## リコール届出一覧表

リコール届出日：平成30年5月23日

リコール届出番号	外-2661	リコール開始日	平成30年 5月 24日
届出者の氏名又は名称	ジャガー・ランドローバー・ジャパン株式会社 代表取締役 ハンソン・マグナス・ユタカ	製作国：英国 製作者名：ジャガー・ランドローバー・リミテッド 問い合わせ先： ジャガーお客様相談室 0120-922-772	
不具合の部位（部品名）	後写鏡等（直前直左確認装置）		
基準不適合状態にあると認める構造、装置又は性能の状況及びその原因	直前直左カメラの画像表示装置において、カメラコントロールユニットを最新プログラムに更新したものについて、電源コントロールユニットプログラムとの互換性が不適切なため、ギア位置をDレンジにした際に、車両の画像が表示しなくなる。そのため、直前直左の視界が確保できなくなる。		
改善措置の内容	全車両、電源コントロールユニットのカメラの切り替え設定プログラムを対策したものに変更する。		
不具合件数	0件	事故の有無	無し
発見の動機	本国メーカーからの情報による。		
自動車使用者及び自動車分解整備事業者に周知させるための措置	<ul style="list-style-type: none"> <li>・使用者：電話又はダイレクトメールで通知する。</li> <li>・自動車分解整備事業者：対象車両が少数であり、全ての使用者を把握しているの で、機関誌等への掲載は行わない。</li> <li>・改善実施済車には、運転席側ドアロックストライカー付近に外-2661のステッカーを貼付する。</li> </ul>

# 改善箇所説明図

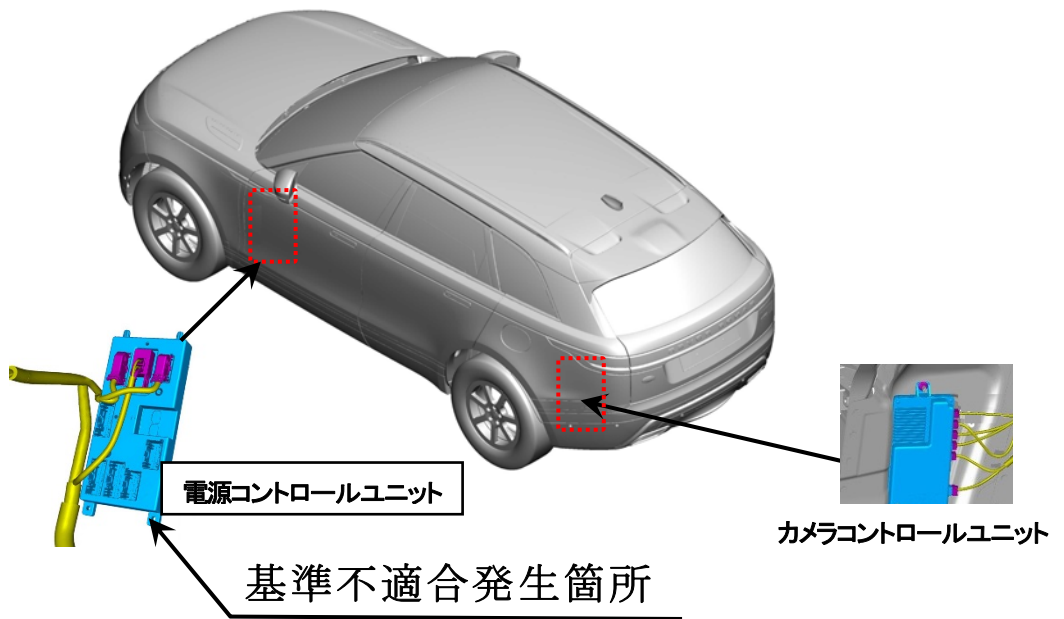
直前直左カメラの画像表示装置において、カメラコントロールユニットを最新プログラムに更新したものについて、電源コントロールユニットプログラムとの互換性が不適切なため、ギア位置をDレンジにした際に、車両の画像が表示しなくなる。そのため、直前直左の視界が確保できなくなる。

全車両、電源コントロールユニットのカメラの切り替え設定プログラムを対策したものに変更する。
